RESOLUCIÓN Nro. 4133.010.21.0.172
Del 11/MARZO/2018

POR LA CUAL SE OTORGA UN PERMISO DE OCUPACIÓN DE CAUCE

PROYECTO EDIFICIO LABORATORIOS ANALISIS HIDROLÓGICO E HIDRÁULICO DEL ACEQUIA 4 PARA DIMENSIONAR PUENTE DE ACCESO VEHICULAR

CALCULO DE SOCAVACION ACEQUIAS 4 DEL RIO PANDE EN SU CRUCE CON EL FUTURO PONTEADERO PARA ACCESO AL EDIFICIO DE LABORATORIOS DE LA UNIVERSIDAD JAVERIANA

Figura No 3. Perfil longitudinal análisis hidráulico.

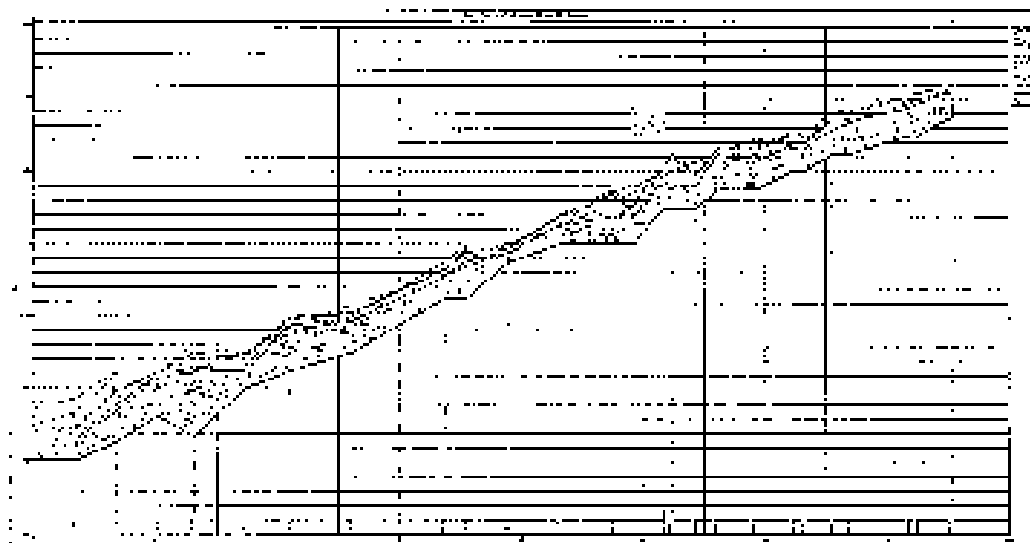
En las figuras No 3 y No 4 se presentan los resultados obtenidos con la modelación hidráulica de la acequia 4, donde se observe que el puente propuesto de luz 4m y ante inferior de las vigas en la cotezación 1332.50 msnm permite el tránsito libre de la crecida con un periodo de retorno de una vez en 100 años, teniendo una altura desde el nivel de agua máximas hasta el tablero del puente de 0.73m. La luz del puente se propone de esta magnitud para no intervenir el cauce de la acequia.

En relación al puente de la vía de acceso, se considera adecuado el cálculo hidráulico a través del programa HEC RAS. La conceptualización del diseño de la estructura atendió a las recomendaciones del manual de Invas y al POT del año 2014, propiciando el respectivo funcionamiento del cauce y evitando su deterioro.

Figure No 4. Sección transversal inmediatamente aguas arriba del puente propuesto.

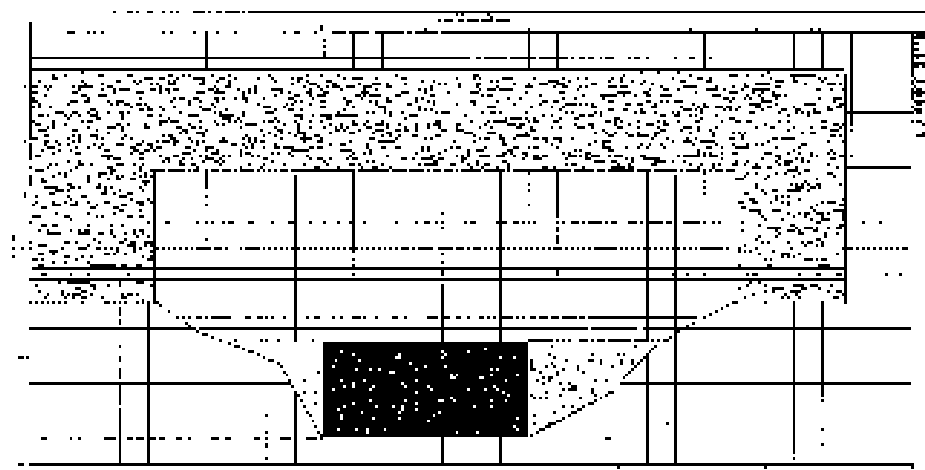
El chequeo muestra que el puente permite un tránsito hidráulico para evento de lluvia de 100 años, sin generar problemas de obstrucción del cauce.
